ASUNTO: RESPUESTA A LAS OBSERVACIONES COMPONENTE ESPACIO FISICO FUNCIONAL DEL PROCESO COMPETITIVO - SDIS-DCT092-013-2020 COMEDORES Y ADENDA

En atención al **PROCESO COMPETITIVO - SDIS-DCT092-013-2020- COMEDORES**, adjunto el consolidado de las respuestas a las observaciones de los predios ofertados por los proponentes del proceso en mención y la Adenda que surgió de las mismas.

IDENTIFICACION	
PROYECTO :	COMEDORES
PROCESO COMPETITIVO:	SDIS-DCT092-013-2020
NOMBRE PROPONENTE	FUNDACIÓN PARA EL CRECIMIENTO SOCIAL
DIRECCION DEL PREDIO	CALLE 32SUR No 08-53

BAÑOS

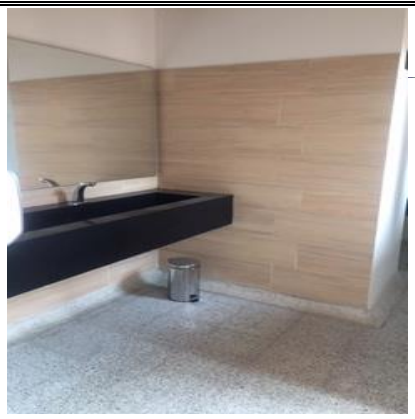
5. EL PREDIO NO CUENTA CON DETECTORES DE HUMO POR LO CUAL SE RECOMIENDA SU INSTALACIÓN, Y DE ESTA FORMA CUMPLIR CON LO RELACIONADO EN LA NORMA NFPA 072.
38. LOS BAÑOS NO CUENTAN CON APOYOS INTERNOS LOS CUALES SE DEBEN INSTALAR PARA SU FUNCIONAMIENTO.
39. LOS BAÑOS NO CUENTAN CON MEDIA CAÑAS, AUNQUE TIENEN ENCHAPE PISO PARED.
42-48. EL INMUEBLE NO CUENTA CON CUARTO DE BASURAS, PARA LO CUAL SE SUGIERE SU CONSTRUCCIÓN CON LAS DEBIDAS ESPECIFICACIONES TÉCNICAS Y DE ESTA FORMA CUMPLIR CON EL COMPONENTE AMBIENTAL.
57. EN EL COMEDOR SE DEBE MEJORAR EL ACABADO EN MUROS PARA QUE SEA DE FÁCIL LIMPIEZA Y DESINFECCIÓN.
76. LA COCINA NO CUENTA CON SIFON Y REJILLA
78. NO SE TIENE LAVAMANOS TIPO SENSOR.
80. EN COCINA SE DEBE MEJORAR EL CIELO RASO QUE SEA DE FÁCIL LIMPIEZA Y DESINFECCIÓN.
81. LA COCINA NO CUENTA CON MEDIA CAÑAS PARA LO CUAL SE SUGIERE SU INSTALACIÓN.

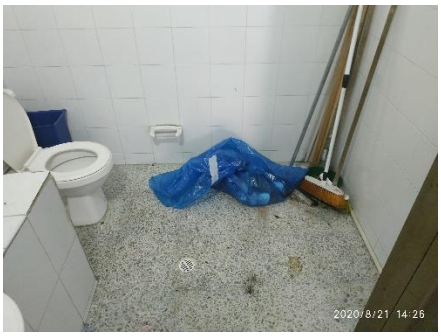
- Frente al proponente APRONIF, respetuosamente se considera evaluar las siguientes situaciones:
  la cocina no cuenta con las condiciones de hermeticidad al ser un espacio abierto, que si bien es cierto, no es un requisito habilitante, se considera no brinda las garantías mínimas higiénico sanitarias para la apertura del servicio y las adecuaciones para esta situación requerirían por lo menos de 15 días más para el desarrollo de la obra , así como de solicitud de licencia de construcción ante curaduría o mínimo permiso para mejoras o reparaciones locativas con el mismo ente de control, proceso que podría demorarse igual o más tiempo que el contratado para la prestación del servicio objeto de la presente licitación .

RESPUESTA:
El espacio destinado para cocina, inspeccionado y evaluado por el profesional de la Subdirección de Plantas Físicas, cuenta con condiciones de hermeticidad al exterior, no está en un lugar abierto, se adjunta material fotográfico.

Es importante mencionar que la observación a la que hace relevancia como él mismo lo menciona no es un requisito mínimo, por lo tanto, esta observación no procede para cambiar su evaluación a NO APTO
